# RENESAS TECHNICAL UPDATE

製品分類	MPU&MCU	発行番号	TN-SH7-A583A/J	Rev.	第1版
題名	SH-Ether 送信アンダフロー発生時の使用上の注意事項について		情報分類	技術情報	
適用製品	下記参照	対象ロット等	関連資料	下記参照	
		全ロット

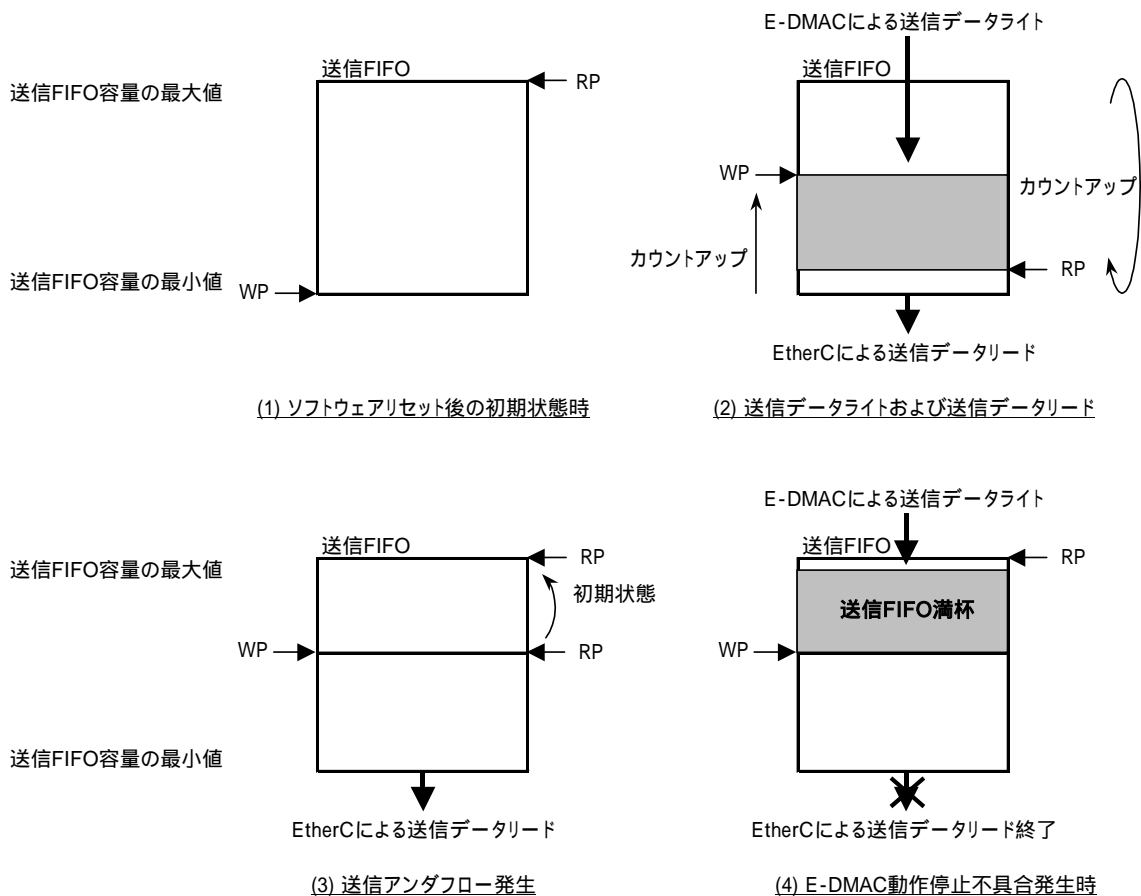
SH-Ether 内蔵 E-DMAC の送信動作において、E-DMAC 以外の他バスマスタによるバス占有などの理由によって E-DMAC がバス権を獲得できない場合、送信 FIFO へのライトデータが滞り送信アンダフローが発生します。その後、E-DMAC が再びバス権を獲得すると残りの送信データの転送を再開し、DMA 転送完了後に該当ディスクリプタヘライトバックを行った後に、次のディスクリプタフェッチに移るのが本来期待する動作です。しかし、FIFO 容量指定レジスタ(FDR)の送信 FIFO 容量値 最大送信フレーム長(1518 バイト)の場合、送信アンダフロー発生時点の残りのフレームデータ長と送信 FIFO ポインタの関係によっては、E-DMAC 送信要求レジスタ(EDTRR)の送信要求ビット(TR)が"1"にセットされているにも関わらず E-DMAC が動作停止する場合があります。

E-DMAC が停止する場合の動作と送信 FIFO との関係を、以下に示します。

送信データは、外部メモリ(送信バッファ) E-DMAC による DMA 転送 送信 FIFO EtherC 経由で MII 端子から送信されます。E-DMAC が送信データを送信 FIFO にライトする際は送信 FIFO ライトポインタ(WP)を、EtherC により送信 FIFO から送信データをリードする際は送信 FIFO リードポインタ(RP)を使用します。

- (1) ソフトウェアリセット後、送信 FIFO は初期状態となり WP は送信 FIFO 容量の最小値を、RP は送信 FIFO 容量の最大値となります。
- (2) E-DMAC による DMA 転送が開始すると、送信データが送信 FIFO にライトされ WP がカウントアップします。一方、送信 FIFO にライトされたデータは、EtherC により読み出されると RP がカウントアップします。  
注) 送信 FIFO に格納されるデータは、処理中の 1 フレームのみです。次フレームをまたいで格納されることはありません。  
即ち、処理中の 1 フレームが送信 FIFO からリードされない限り、E-DMAC は次フレームを送信 FIFO に転送しません。
- (3) システム的な原因により E-DMAC がバス権を獲得できない場合、DMA 転送が滞り送信アンダフローが発生 (WP=RP、且つ、フレーム長未満) すると EtherC による送信 FIFO のリードアクセスを終了し、RP を初期状態 (送信 FIFO 容量の最大値) にします。
- (4) その後、E-DMAC が再びバス権を獲得すると残りのフレームデータの DMA 転送を再開しますが、送信アンダフロー発生時点での残りのフレームデータ(1 フレーム分)を全て送信 FIFO にライトできずに送信 FIFO が満杯になると、更に残りのデータを転送するために E-DMAC は送信 FIFO の空き待ち状態となります。しかし、(3)において EtherC による送信 FIFO のリードアクセスは終了しており送信 FIFO 内のデータは満杯状態のまま、E-DMAC は動作停止状態となります。  
即ち、送信アンダフロー発生時点の  $(RP \text{ の初期値 } - WP \text{ 値}) < \text{ 残りのフレームデータ長}$  の場合に本不具合が発生します。

図 1. TC 割り込みによるハンドリングを使用せずに送信処理を行う方法

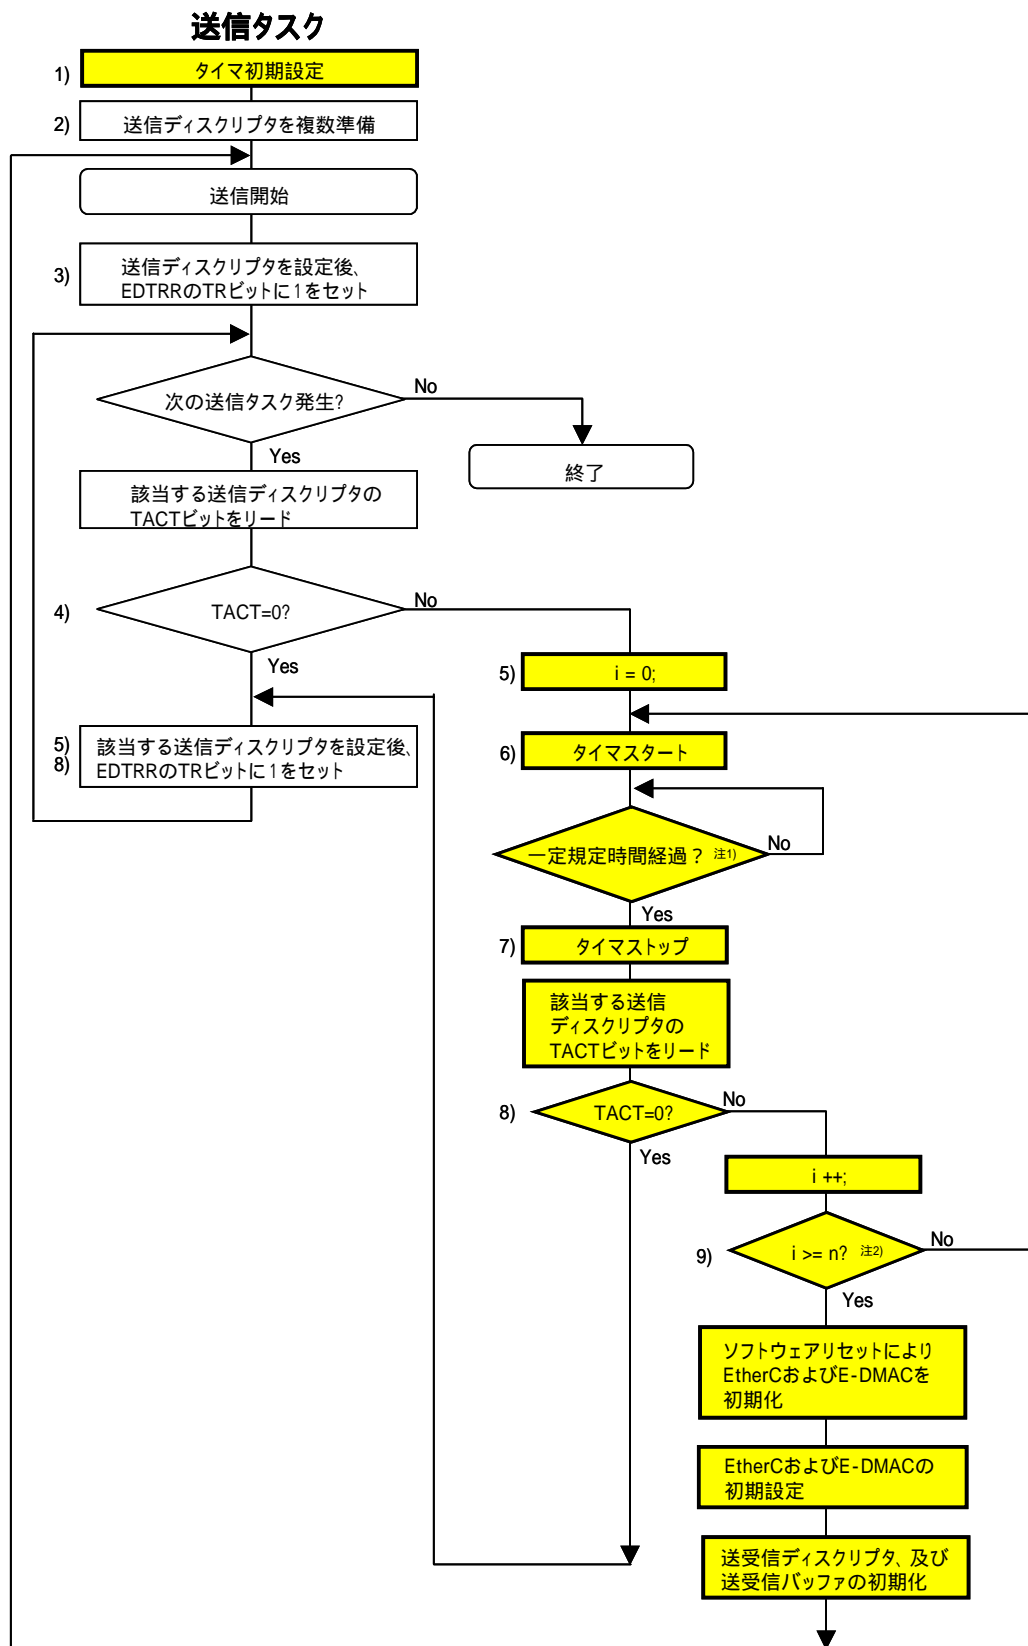
TECHNICAL UPDATE (TN-SH7-A575B/J) 3 頁の bit21 に示します、(a) TC 割り込みによるハンドリングを使用せずに送信処理を行う方法をベースにした対応方法例です。

- 1) タイマの初期設定をします。
- 2) 複数フレームを送信出来るように送信ディスクリプタを複数準備します。
- 3) 送信ディスクリプタ設定後、E-DMAC 送信要求レジスタ(EDTRR) bit0(TR)をセットし、送信を開始します。
- 4) 次の送信フレームをディスクリプタに設定する際は(送信するタスクが発生した際)、該当する送信ディスクリプタ(TD0)の TACT ビットをチェックして下さい。
- 5) TACT ビットが”0”の場合は、送信フレームを該当する送信ディスクリプタに設定して、EDTRR の TR ビットをセットし、送信を開始します。TACT ビットが”1”の場合は、カウンタ  $i$  を 0 にセットします(カウンタ  $i$  は、一定規定時間の呼び出し回数を示す変数です)。
- 6) タイマカウント動作を開始します。
- 7) 一定規定時間経過した場合はタイマカウント動作を停止し、該当する送信ディスクリプタ(TD0)の TACT ビットをチェックして下さい。
- 8) TACT ビットが”0”の場合は、送信フレームを該当する送信ディスクリプタに設定して、EDTRR の TR ビットをセットし、送信を開始します。TACT ビットが”1”の場合はカウンタ  $i$  をインクリメントします。
- 9) カウンタ  $i$  が  $n$  回未満の場合は、8)で TACT ビットが”1”である限り最大規定時間に達するまで何度も 6)~8)を繰り返します(最大規定時間は、呼び出した回数  $n$  に反映させ、表1の再送処理を考慮した最大時間を参考にして設定して下さい)

カウンタ  $i$  が  $n$  回以上となった場合は最大規定時間を経過していますので、送信アンダフローによる E-DMAC の動作停止状態と判断し、EtherC ソフトウェアリセットレジスタ (ARSTR) ソフトウェアリセット (ARST) <sup>\*1</sup>、E-DMAC モードレジスタ (EDMR) ソフトウェアリセット (SWR) による EtherC、および、E-DMAC を初期化し、再度イーサネットモジュールの初期設定後、送受信ディスクリプタ、及び送受信バッファの初期化を実行して下さい。

図 2. TC 割り込みをベースとした場合の最大規定時間タイムアウト処理を付加することによる対応方法

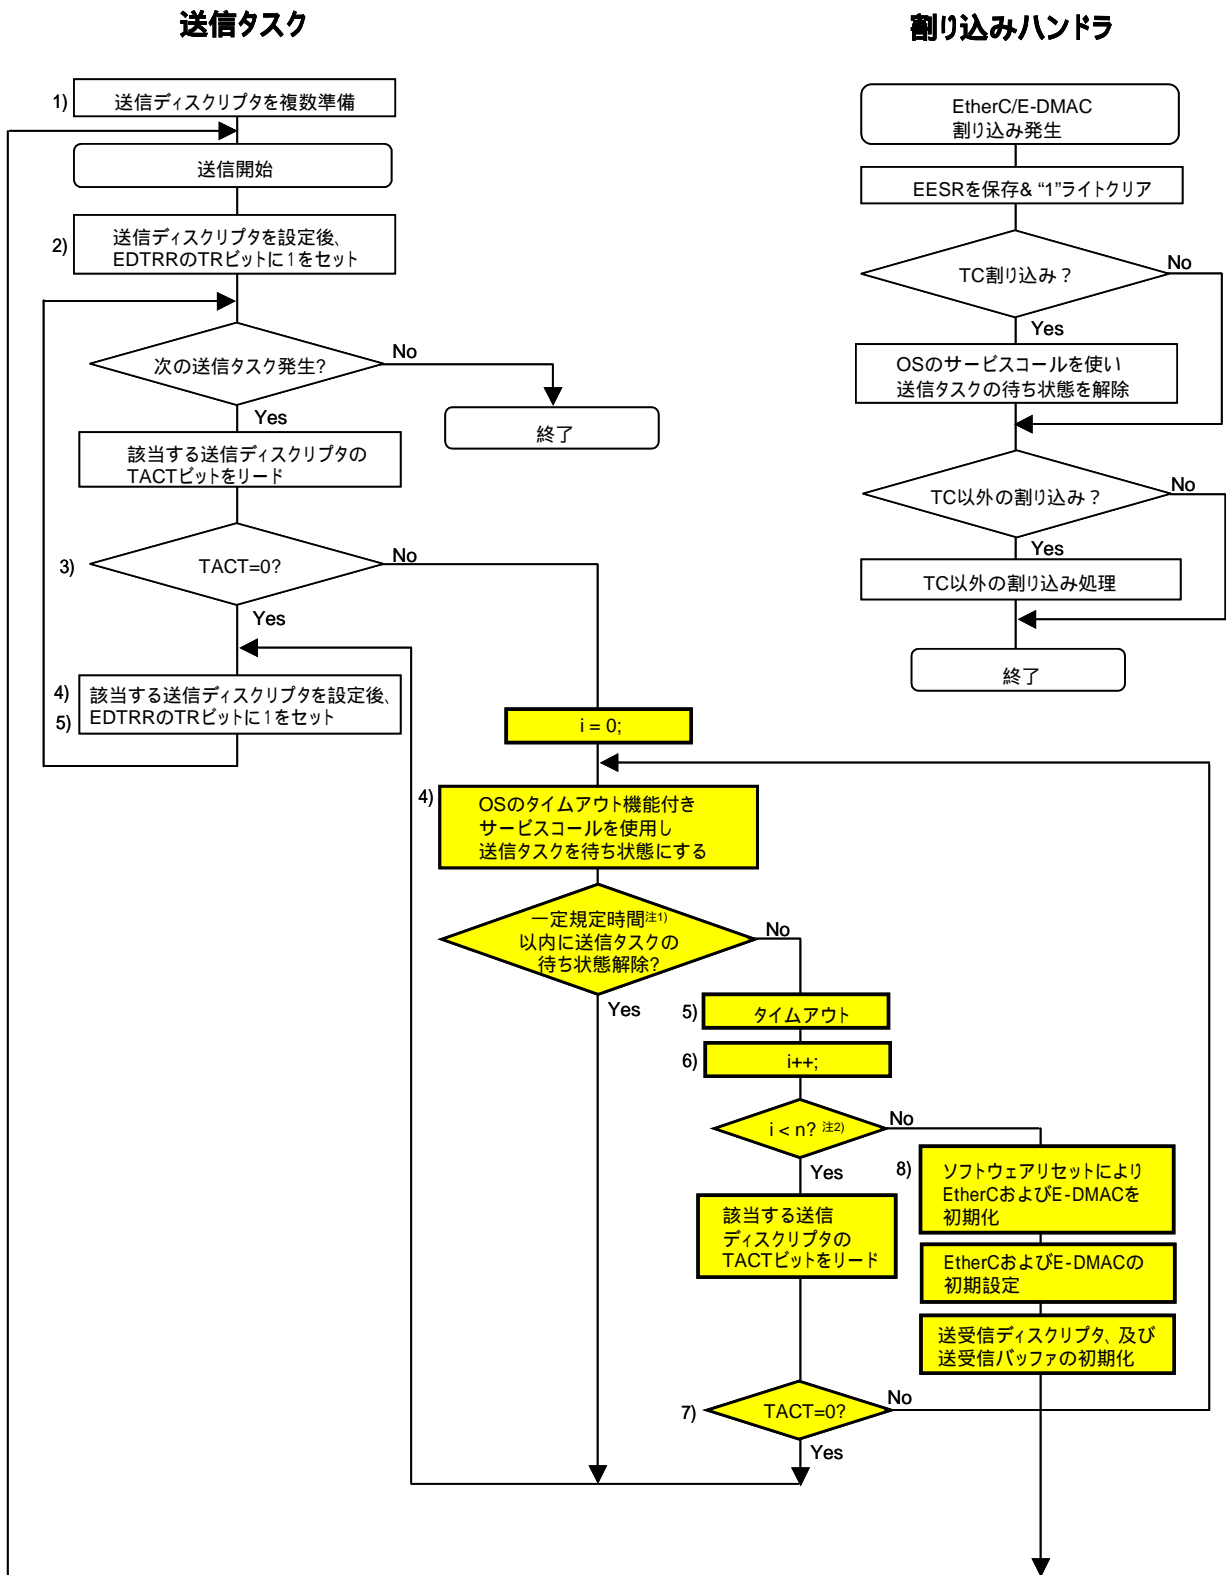
TC 割り込みをベースとしたソフトウェア構成の場合の対応方法例として、最大規定時間タイムアウト処理を付加することによる対応方法を示します。これは TECHNICAL UPDATE (TN-SH7-A575B/J) に示します、(b)タイムアウト処理を付加することによる対応方法をベースにした対応方法です。

最大規定時間はタイムアウト機能付きサービスコールを呼び出した回数  $n$  に反映させ、表1の再送処理を考慮した最大時間を参考にして設定して下さい。

- 1) 複数フレームを送信出来るように送信ディスクリプタを複数準備します。
- 2) 送信ディスクリプタ設定後、E-DMAC 送信要求レジスタ(EDTRR) bit0(TR)をセットし、送信を開始します。
- 3) 次の送信フレームを送信ディスクリプタに設定する際は(送信するタスクが発生した際)、該当する送信ディスクリプタの TACT ビットをチェックして下さい。
- 4) TACT ビットが"0"の場合は、送信フレームを該当する送信ディスクリプタに設定後 EDTRR の TR ビットをセットし送信を開始します。TACT ビットが"1"の場合は、カウンタ  $i$  を 0 にセットします(カウンタ  $i$  は、OS のタイムアウト機能付きサービスコールの呼び出し回数を示す変数です)。そして OS のタイムアウト機能付きサービスコール(例:セマフォの獲得(タイムアウト有り))により送信タスクを待ち状態にします。

- 5) 一定規定時間以内に送信タスクの待ち状態が解除され実行状態になった場合、送信フレームを該当する送信ディスクリプタに設定後 EDTRR の TR ビットをセットし送信を開始して下さい。なお、送信タスクの待ち状態解除は割り込みハンドラにて TC 割り込みが発生した時に行って下さい。
- 6) 一定規定時間以内に送信タスクの待ち状態が解除されなかった場合、カウンタ  $i$  をインクリメントしその値が  $n$  回未満であれば、該当する送信ディスクリプタの TACT ビットをチェックして下さい。カウント数  $n$  は、表1を参考にユーザが決定するカウント数です。
- 7) TACT ビットが"0"の場合は、送信フレームを該当する送信ディスクリプタに設定後 EDTRR の TR ビットをセットし送信を開始します。TACT ビットが"1"の場合は、再度 OS のタイムアウト機能付きサービスコールを使用し送信タスクを待ち状態にしてください。その後 5)、6)を繰り返します。
- 8) カウンタ  $i$  が  $n$  回以上になった場合は最大規定時間を経過していますので、送信アンダフローによる E-DMAC の動作停止状態と判断し、EtherC ソフトウェアリセットレジスタ(ARSTR) ソフトウェアリセット(ARST)<sup>\*1</sup>、E-DMAC モードレジスタ (EDMR) ソフトウェアリセット(SWR)による EtherC、および、E-DMAC を初期化し、再度イーサネットモジュールの初期設定、送受信ディスクリプタ、及び送受信バッファの初期化を実行して下さい。
